**SUPPORTO TECNICO ALL'OSSERVATORIO AMBIENTALE
PER LA COSTRUZIONE E L'ESERCIZIO DELLA
"TANGENZIALE EST ESTERNA DI MILANO"**

ISTRUTTORIA TECNICA

Piano di Monitoraggio Ambientale

CO14 (ottobre - dicembre 2015)

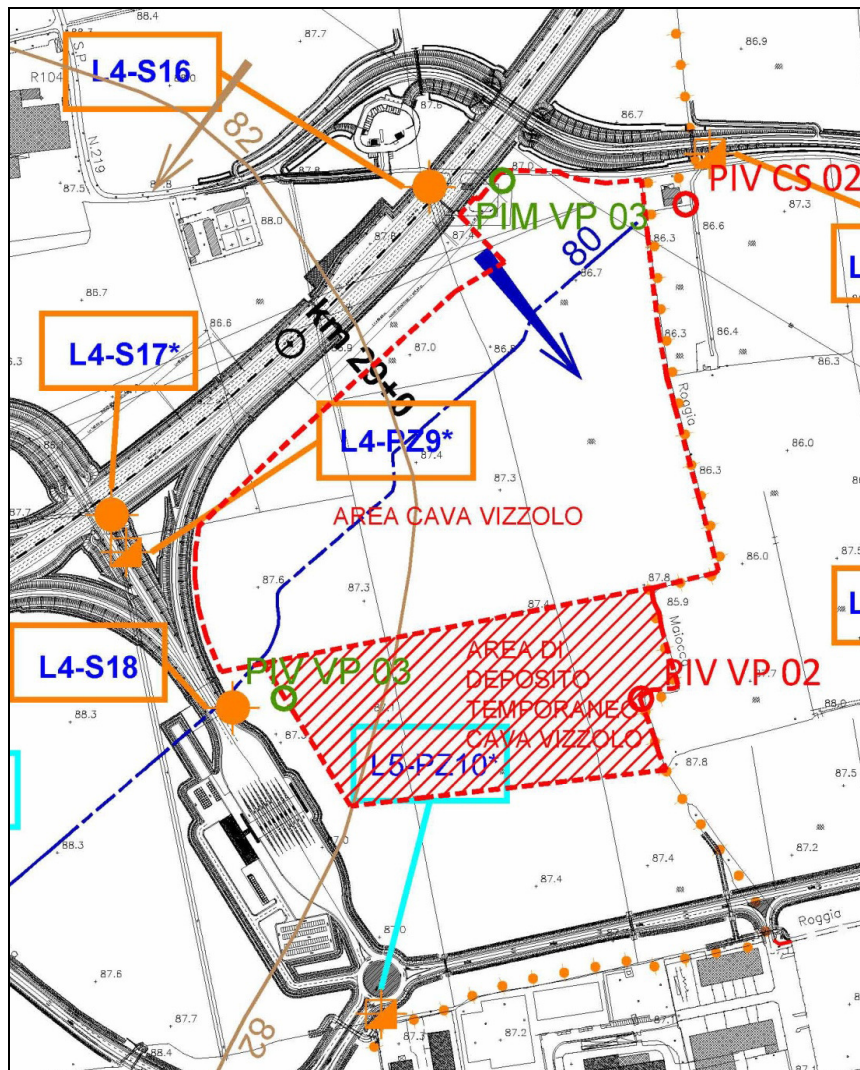
Tuttavia esaminando i dati si osserva una certa disomogeneità tra i valori misurati presso i tre punti di monitoraggio. Nella figura sottostante è indicata la localizzazione dei punti.

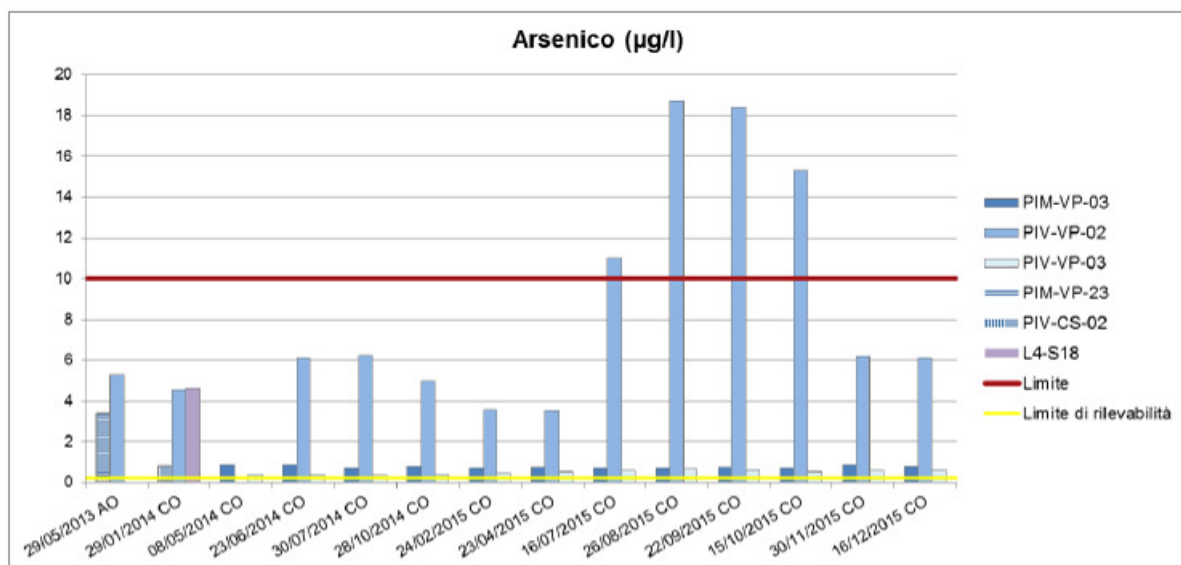
Osservando il grafico si può notare come la concentrazione di **Arsenico** nel piezometro PIV-VP-02, in tutte le misure eseguite, è costantemente più elevata rispetto ai restanti due piezometri e tali concentrazioni siano incrementate a partire dal campionamento di luglio 2015, raggiungendo un massimo nel successivo campionamento di agosto 2015, per poi diminuire progressivamente.

CTE dichiara che al mese di luglio 2015, le attività di coltivazione della Cava di Vizzolo risultavano già ampiamente terminate, così come l'aggottamento autorizzato di acqua di falda dal lago di cava alla Roggia Maiocca tra le sezioni di monte e valle. Tenuto conto che le attività di scavo e dragaggio della cava erano cessate e che i livelli freaticometrici riscontrati nello strumento PIV-VP-02 sono stati sempre costantemente superiori a quelli registrati nello strumento PIM-VP-03, CTE esclude un coinvolgimento delle attività connesse alla cava di Vizzolo con i livelli di Arsenico riscontrati.

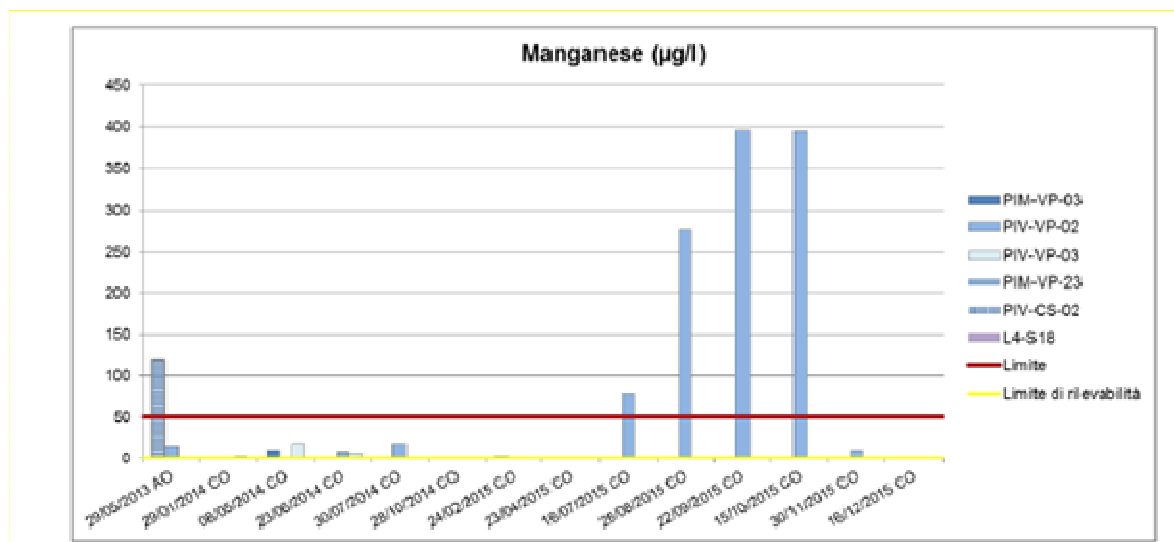
Dagli esiti presentati nel Dossier, è stata evidenziata una probabile connessione tra le acque della Roggia Maiocca e la falda freatica intercettata dal piezometro PIV-VP-02, CTE dichiara quindi che non è pertanto escludere un eventuale passaggio di specie chimiche tra le due matrici ambientali, considerando anche un diverso tempo di risposta al fenomeno e di accumulo delle specie chimiche: più veloce per le acque superficiali e più lento e con più possibilità di accumulo nelle acque sotterranee. Per ulteriori approfondimenti si rimanda pertanto al Dossier e al verbale dell'OA del 16/02/12.

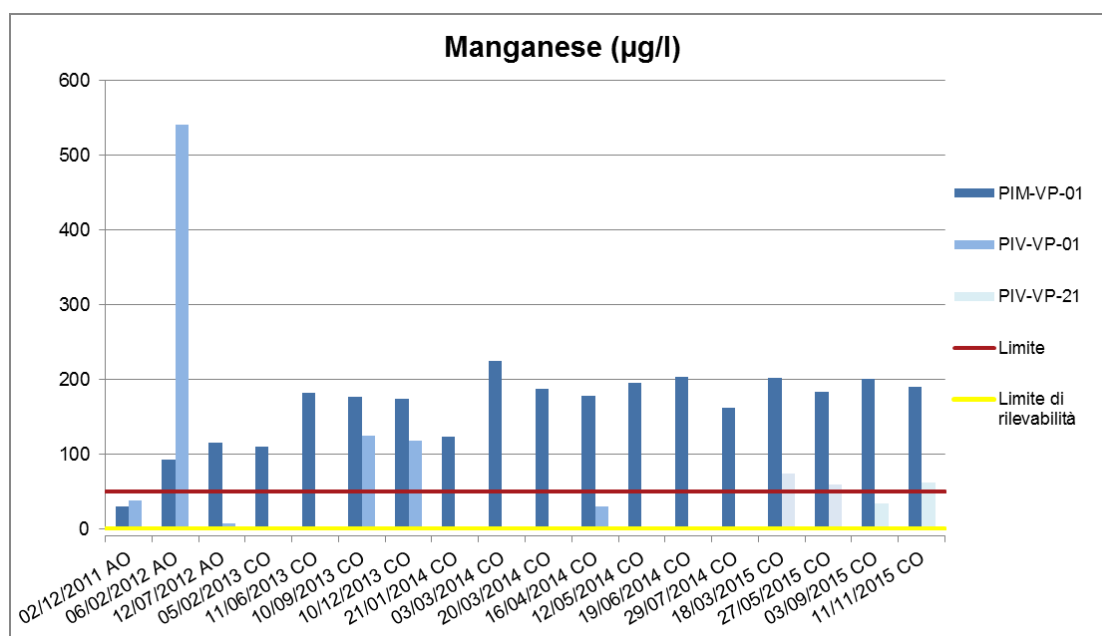
Dall'analisi dei dati registrati nel trimestre in oggetto come nelle precedenti campagne di monitoraggio si evidenzia il rispetto del limite normativo per tutti i parametri rilevati (D.Lgs. 152/2006, tabella n. 2 "Concentrazione soglia di contaminazione nelle acque sotterranee", Allegato 4 al Titolo V, alla Parte Quarta) ad eccezione dei parametri **Ferro** e **Manganese** nella stazione di monte (PIM-VP-01) e nella stazione di valle (PIV-VP-21) per il solo parametro **Manganese**.

Relativamente alle concentrazioni di Manganese nelle stazioni di misura, CTE dichiara che nel corso delle campagne di monitoraggio effettuate si sono registrati costanti superamenti del limite di legge nei campioni prelevati a monte idrogeologica ed occasionalmente tali superamenti hanno coinvolto anche i campioni prelevati dallo strumento di valle come illustrato nella figura precedente. L'elevata concentrazione di Manganese, registrata anche in fase di AO, indica l'estraneità delle lavorazioni eseguite nel cantiere stradale sulle concentrazioni rilevate. Anche per il parametro Ferro, nel corso delle pregresse attività di monitoraggio, sia in fase di AO che di CO, si è frequentemente rilevato il superamento del limite normativo, pari a 200 µg/l, nei campioni prelevati dal piezometro di monte PIM-VP-01, come illustrato nella figura seguente; la variabilità del tenore in Ferro nel piezometro posto a monte idrogeologico rispetto alle lavorazioni in essere non sembra essere direttamente imputabili alle lavorazioni eseguite nel cantiere stradale.

In merito ai superamenti delle CSC per i parametri Manganese e Ferro registrati nei piezometri PIM-VP-01 e PIV-VP-01, visti i risultati dei monitoraggi condotti che hanno visto superamenti a monte e a valle delle aree di cantiere, sulla base delle dichiarazioni di TE rispetto alle lavorazioni per le quali non si rilevano le condizioni per affermare che l'inquinamento rilevato possa essere ascritto ad attività di cantiere della Tangenziale, l'OA nella seduta del 10/04/2014 l'OA decide che si possa interrompere l'applicazione della procedura citata e che il monitoraggio presso i suddetti piezometri possa ritornare alle frequenze previste nel PMA.

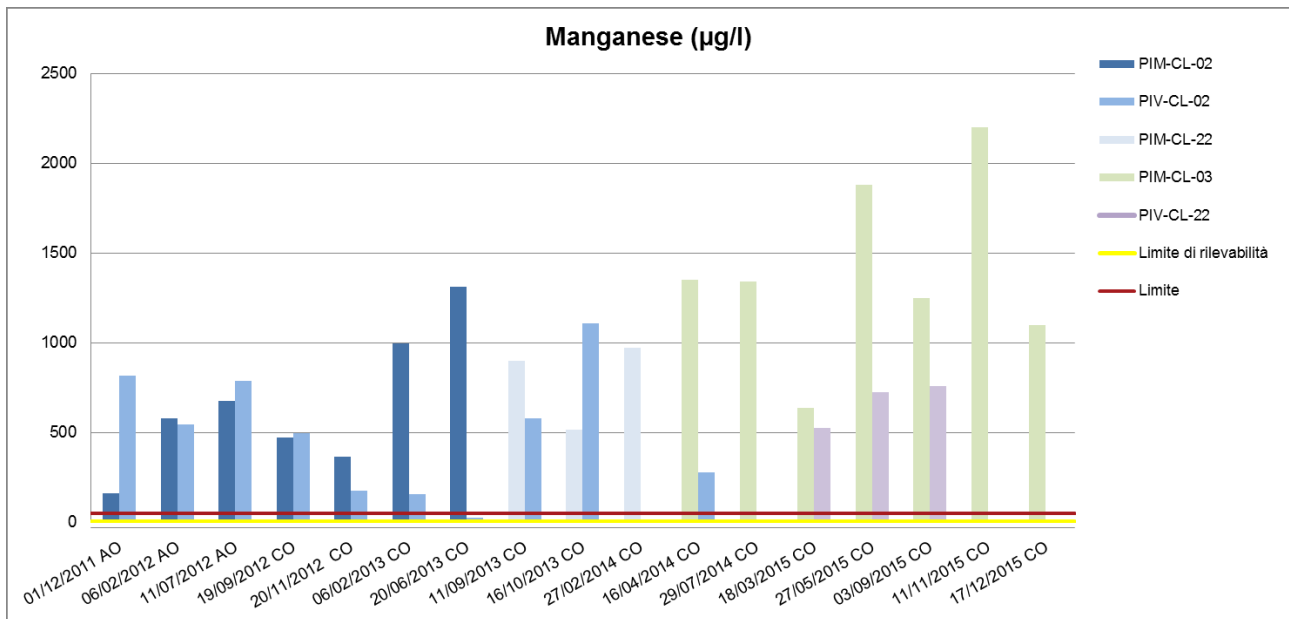
Dall'analisi dei dati registrati nel trimestre in oggetto si evidenzia il rispetto del limite normativo per tutti i parametri rilevati (D.Lgs. 152/2006, tabella n. 2 "Concentrazione soglia di contaminazione nelle acque sotterranee", Allegato 4 al Titolo V, alla Parte Quarta) ad eccezione dei parametri **Manganese** e **Arsenico** per la stazione di monte (PIM-CL-03) in entrambe le misure. Relativamente alle concentrazioni di Manganese registrate nei piezometri PIM-CL-02, PIV-CL-02 e PIV-CL-22 nel corso delle campagne di monitoraggio effettuate, si sono registrati costanti superamenti del limite di legge nei campioni prelevati a monte idrogeologico ed occasionalmente tali superamenti hanno coinvolto anche i campioni prelevati dallo strumento di valle come illustrato nella seguente figura.

CTE dichiara che i campionamenti effettuati dalla coppia PIM-CL-03/PIV-CL-22 hanno confermato l'elevato tenore di Manganese presente in falda nell'area di indagine, indicando il carattere continuativo dell'elevato tenore di Manganese che era emerso già in fase di AO, evidenziando quindi l'estraneità delle lavorazioni eseguite nel cantiere stradale sulle concentrazioni rilevate.

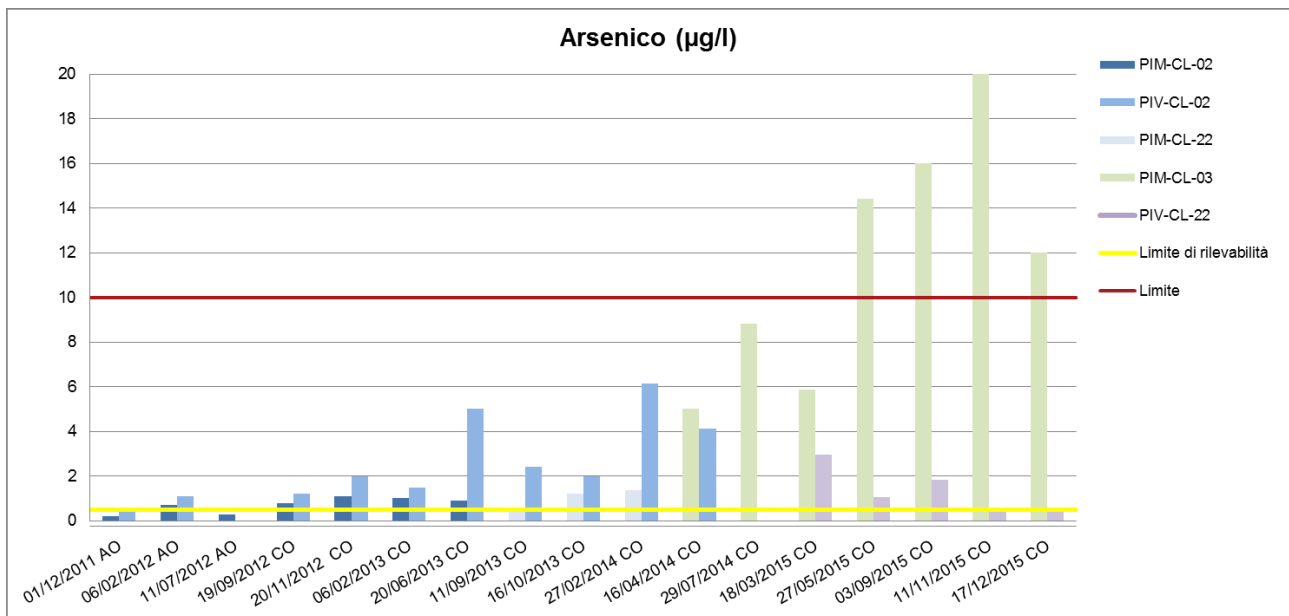
Relativamente all'andamento del parametro Arsenico, CTE osserva che il superamento della CSC non era mai stato riscontrato nelle indagini precedenti il mese di maggio 2015 come da figura sottostante; l'alto tenore riscontrato nelle campagne di maggio e settembre 2015, nella sola stazione di monte idrogeologico del cantiere stradale indicherebbe l'estraneità dello stesso sulle concentrazioni rilevate.

Tale criticità è stata affrontata nei Tavoli Tecnici convocati da Regione Lombardia (TT 2.12.2015 e 12.04.2016).
